Teilrevision der Ortsplanung Pany

Planungs- und Mitwirkungsbericht

Teilrevision der Ortsplanung Pany
Planungs- und Mitwirkungsbericht
31. August 2011
Stand: Genehmigung

5.3 Zonenplan mit Gestaltungselement 1:1'000, Pany, Schwimmbad

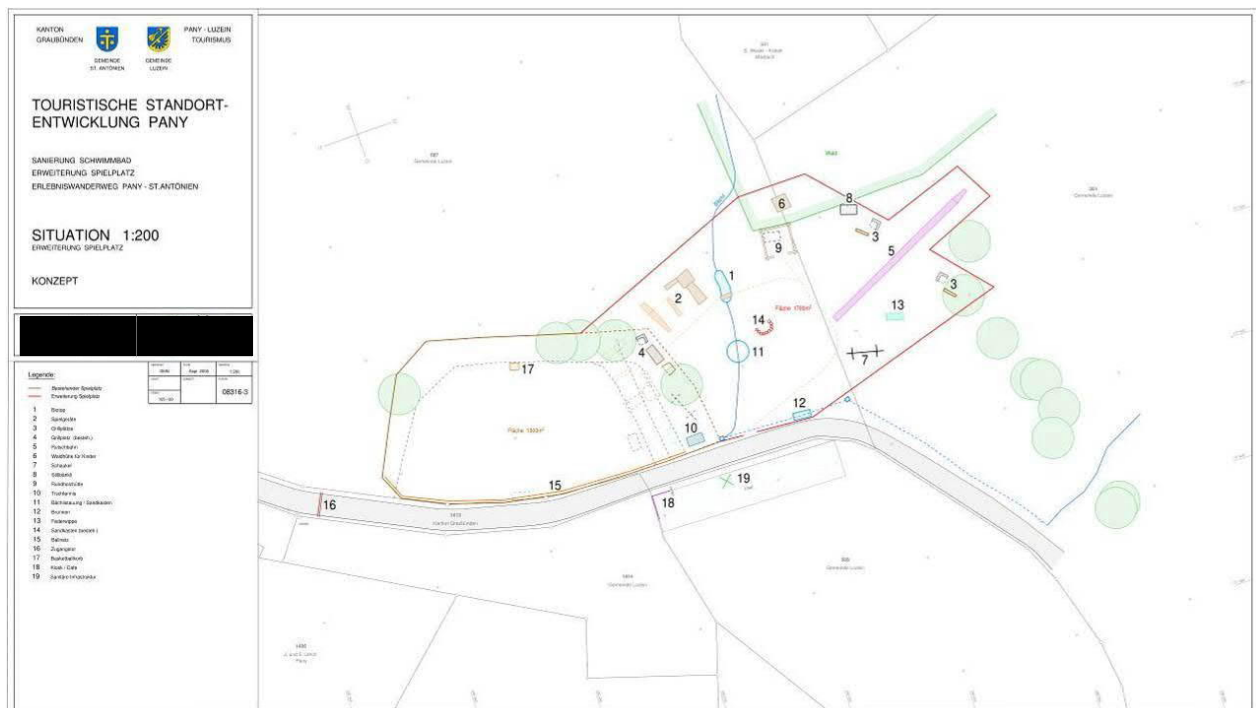
- Da für die im Waldareal geplanten Bauten und Anlagen in jedem Fall ein Baubewilligungsverfahren ausserhalb der Bauzonen durchgeführt werden muss, wird vorgeschlagen den gesamten Spielplatz (bestehend und Erweiterung) anstelle einer Zone für öffentliche Bauten und Anlagen einer speziellen Zone für Spiele und Erholung oder einer Zone für Sport- und Freizeitnutzungen (Nichtbauzonen) zuzuweisen. Mit dieser Massnahme könnte gleichzeitig der Befürchtung, dass in der geplanten Bauzone zukünftig auch Hochbauten erstellt werden, begegnet werden.

- Mit geeigneten Massnahmen muss die Verjüngung des Waldes sichergestellt werden (Abzäunungen, Pflanzungen).
- Zudem wird auf die latente Gefahr der Spielplatzbenutzer und der Spielgeräte durch umstürzende Bäume innerhalb des Waldabstandsbereichs hingewiesen.

Die Zuweisung der bestehenden sowie der Erweiterungsfläche des Spielplatzes zu einer speziellen Zone, wie im Vorprüfungsbericht vorgeschlagen, zieht die Gemeinde aus folgenden Gründen nicht in Betracht:

- Die Zuweisung des bestehenden Spielplatzes zur ZöBA wurde anlässlich der Ortsplanungsrevision am 16. Juni 2006 von der Gemeindeversammlung beschlossen und mit Protokoll Nr. 447 vom 16. April 2007 von der Regierung genehmigt. An der Zuweisung zur bestehenden Grundnutzung soll festgehalten werden.
- Die Gemeinde hegt keine Absichten, am Standort Hochbauten mit weitergehenden Nutzungen als der Spielplatznutzung zu erstellen. Aufgrund der Lage abseits der Siedlung Pany ist dies betrieblich auch nicht weiter interessant. Ein Bedürfnis die Freizeit- resp. touristi-

schen Nutzungen auszuweiten besteht nicht. Die Infrastruktur im Zusammenhang mit dem Schwimmbad wurde in den letzten Jahren umfassend erneuert und genügt den heutigen Anforderungen.

- Der Spielplatz muss periodisch an die neuen Bedürfnisse und Anforderungen angepasst werden, damit er seine Attraktivität nicht verliert. Dies ist im Rahmen eines Baubewilligungsverfahrens, welches die Gemeinde autonom durchführen kann, flexibler zu handhaben. Soweit der südliche Waldzipfel, welcher in den Spielplatz einbezogen wird und weiterhin im Waldareal verbleibt, betroffen ist, wird selbstverständlich das Baubewilligungsverfahren ausserhalb der Bauzonen (BAB-Verfahren) durchgeführt.
